Sistema de Gestión de Calidad	
eLATIN	**ACTA DE AFECTACIÓN DE BOLSA CONTRATO No. 3984-2025**			**FORMATO N°:**	FT-MET-001
				Fecha:	Febrero 01/2020
				Versión:	3
ACTA N°	**AB 012**	**EQUIPO/ SISTEMA INTERVENIDO:**	**PUNTO DE CÁMARA P14 LENINGRADO - CÁMARA DOMO PTZ**

FECHA DE INICIO **19 / 08 / 25**

REGISTRO FOTOGRÁFICO

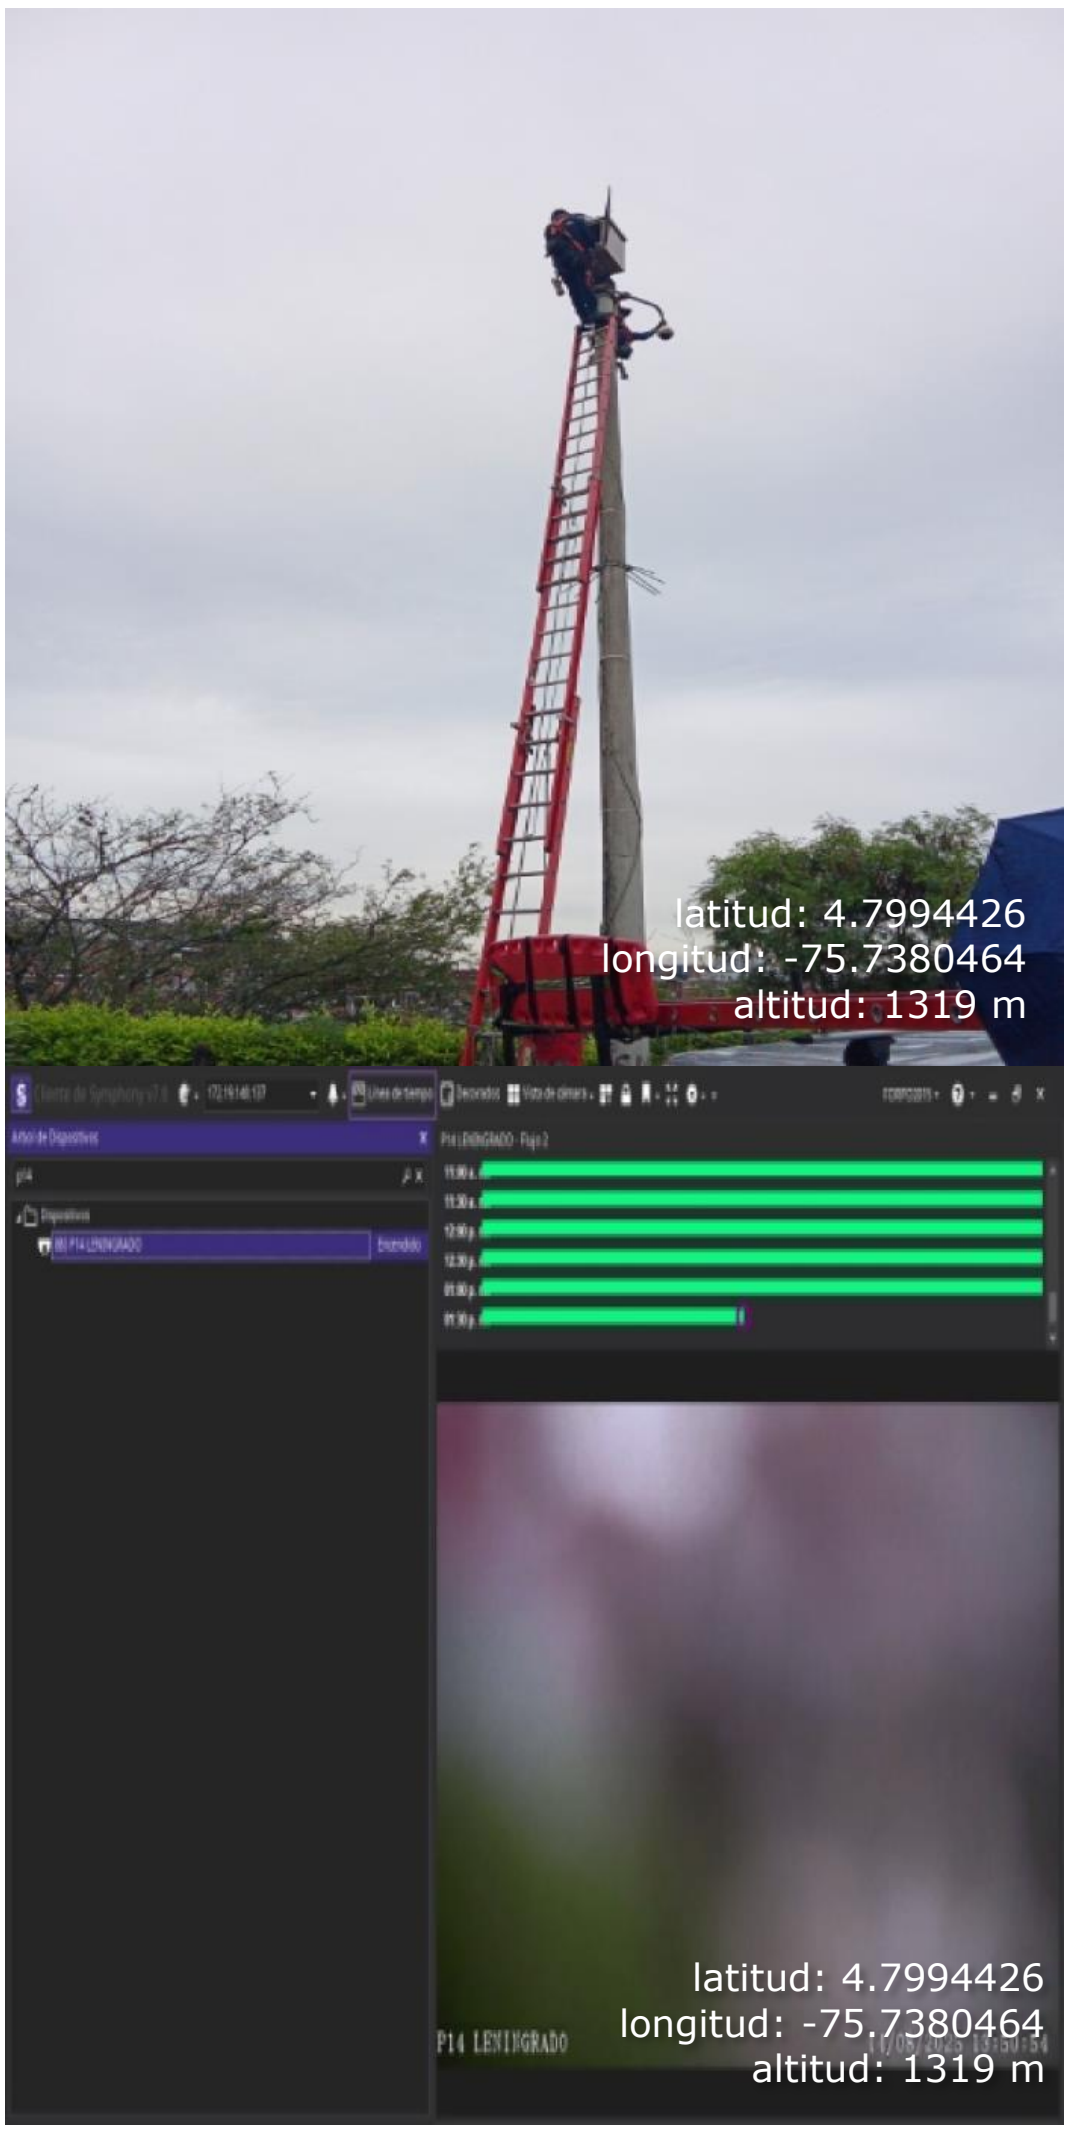
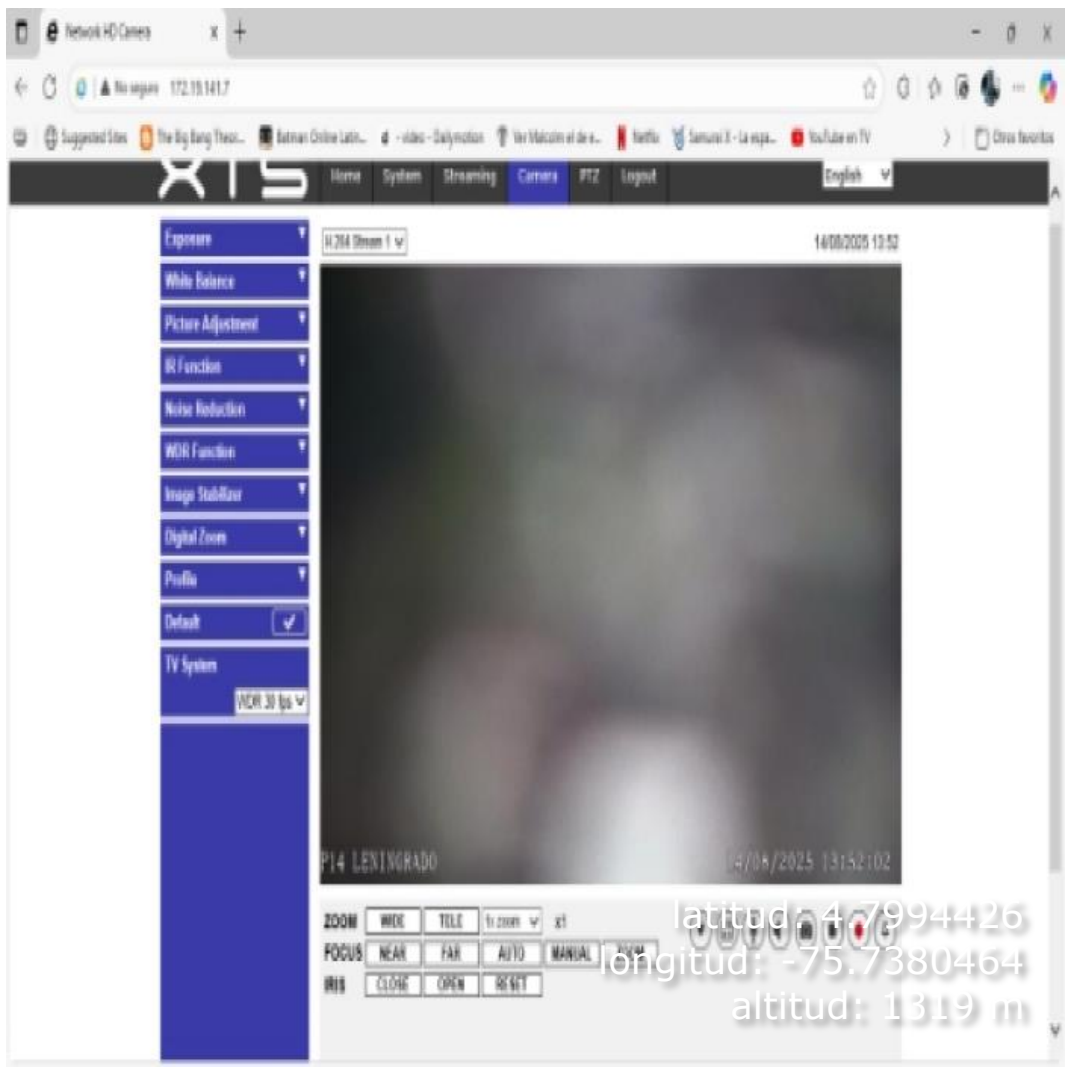
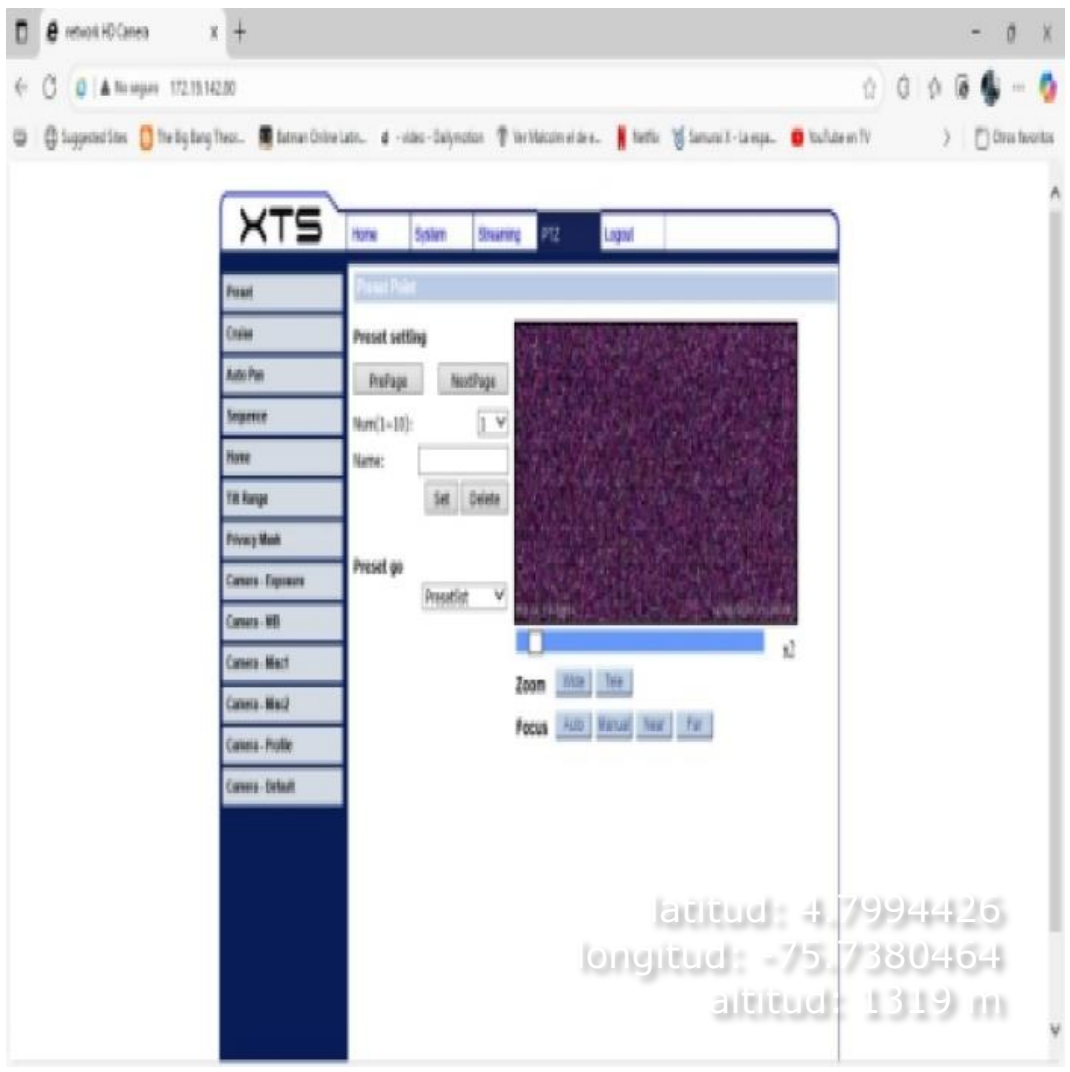
Durante la inspección técnica al punto de cámara P14 Leningrado, se constata que el dispositivo tipo PTZ presenta estado de energización normal y conectividad de red estable, con respuesta satisfactoria al acceso vía interfaz web. No obstante, el equipo genera una señal de video con imagen borrosa y sin capacidad de enfoque, lo cual imposibilita la visualización nítida de la escena.

Se efectuaron verificaciones físicas descartando deterioro, rayaduras o condensación en el domo protector, determinándose que la anomalía se origina en el módulo de autoenfoque de la cámara, cuyo malfuncionamiento impide el ajuste óptico de la lente. Se realizaron procedimientos de reinicio y restablecimiento de fábrica de la cámara, sin obtener resultados que restablecieran la funcionalidad, pese a que los subsistemas de comunicación y gestión permanecen operativos, la falla compromete la utilidad del video como evidencia, limita la integración con la plataforma de control central y genera un punto ciego en la cobertura de seguridad perimetral

Se requiere el reemplazo de la cámara PTZ para garantizar la continuidad en la cobertura de seguridad, la integridad de la operación de monitoreo y la disponibilidad de registro visual en el área.

REPUESTO SOLICITADO	
Se solicita a la supervisión autorizar la afectación de bolsa de repuestos de los siguientes elementos: **1-** Sección CÁMARAS **- Ítem:** Cámara Domo PTZ Nueva, Cantidad: una (1) unidad. Costo unitario $ 7.776.000 **2-** Sección CÁMARAS **- Ítem:** Fuente de Poder VDC, para cámara videovigilancia, Cantidad: una (1) unidad. Costo unitario $108.000	
FUNCIONARIO QUE ENTREGA – ELATIN SAS	FIRMA
Nombre José Sebastián Mayoral **C.C** 1.120.217.147 **Cargo** Ingeniero de Soporte **Teléfono** 3127095797	Sebastián Mayoral
FUNCIONARIO QUE RECIBE– SUPERVISOR DEL CONTRATO	FIRMA
Nombre Sebastián Madrid **C.C** 9.861.041 **Cargo** Subsecretario de Seguridad y Convivencia Ciudadana **Teléfono** 3117076440
